Oggetto: **[ID_9698] Comuni di Amandola (FM) e di Sarnano (MC). Province di Fermo e Macerata –
S.S.78 Sarnano-Amandola. Lavori di adeguamento e/o miglioramento tecnico funzionale della
sezione stradale in t.s. e potenziamento delle intersezioni - 1° Stralcio.**

Proponente: ANAS S.p.A.

Parere tecnico-istruttorio Soprintendenza Speciale per il Piano Nazionale di Ripresa e Resilienza

Fig. 1 – Tratto di Cardagnano Alto

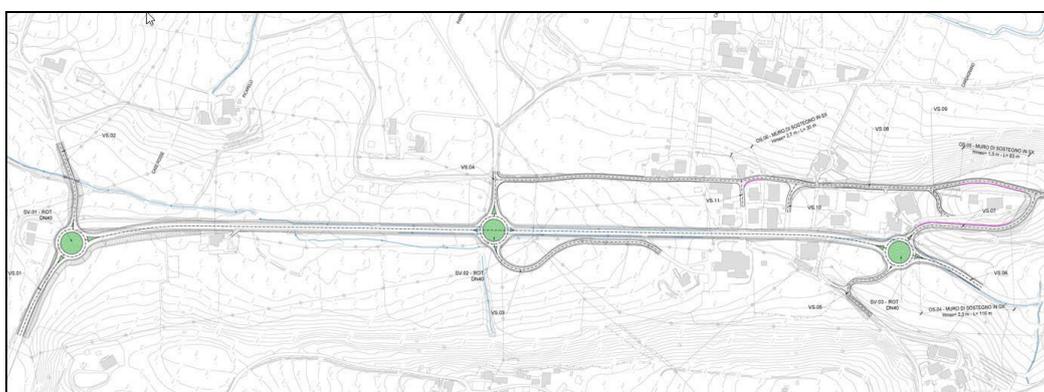
- per il solo intervento nel tratto T01 (Sarnano-Cardagnano Alto) ricadente in un'area a elevato potenziale archeologico e con un grado di rischio archeologico relativo MEDIO-ALTO, si reputa necessario attivare la procedura di Verifica preventiva dell'interesse archeologico, propedeutica a verificare la possibile interferenza tra depositi e/o strutture archeologiche con le opere in Progetto;

- per i tratti in cui il tracciato di Progetto T01 (Sarnano- Cardagnano Alto) andrà ad occupare nuove porzioni di area di sedime, in corrispondenza dell'inserimento delle 3 rotonde e del sistema di viabilità secondarie locali a queste collegate, si chiede di realizzare saggi archeologici preventivi con oneri interamente a carico della Stazione Appaltante, da condurre con la continua assistenza di archeologi in possesso dei requisiti di legge previsti per l'iscrizione agli elenchi, di cui al D.M. 244/2019, dei professionisti competenti ad eseguire interventi sui beni culturali ai sensi della Legge 110 del 22 luglio 2014 e sotto la direzione scientifica della Soprintendenza territorialmente competente, secondo le disposizioni impartite dalla stessa nel sopraccitato parere di competenza.

Fig. 2 – Tratto tra l'ansa di Montane e quella di Rustici

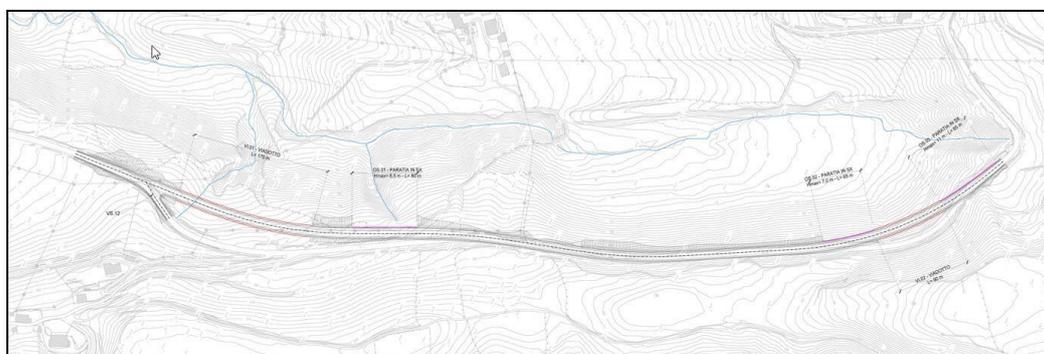
4. Considerato il valore paesaggistico dell'area, per le strutture dei due nuovi viadotti siano evitate parti in c.a. a vista, prevedendo opportune opere di mitigazione visiva, sia tramite l'impiego di opportune finiture (es. intonaco e tinteggiatura nella gamma delle terre; calcestruzzo additivato con pigmenti naturali afferenti alla gamma delle terre; ecc.), sia tramite l'impianto di vegetazione autoctona;
